参加予定者各位

沖縄県北部医療組合  
管理者 玉城 康裕  
(公 印 省 略)

工事名：公立沖縄北部医療センター新築工事（建築）

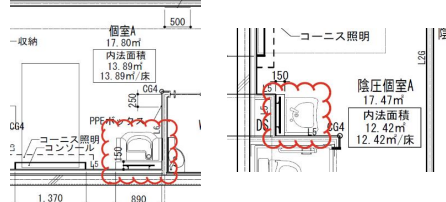
331	A-045 A-077 A-206	1階WCI1の洗面カウンター(CL107)のL寸法について、 下記の様に異なります。1階平面詳細図及び水廻り詳細図(1)の表記を正と考えて宜しいでしょうか。御指示下さい。 <input type="checkbox"/> 1階平面詳細図及び水廻り詳細図(1)の表記：L3630 <input type="checkbox"/> 家具詳細図(1)：L1500 <input type="checkbox"/> 水廻り詳細図(1)の図示：L2800	宜しいです。
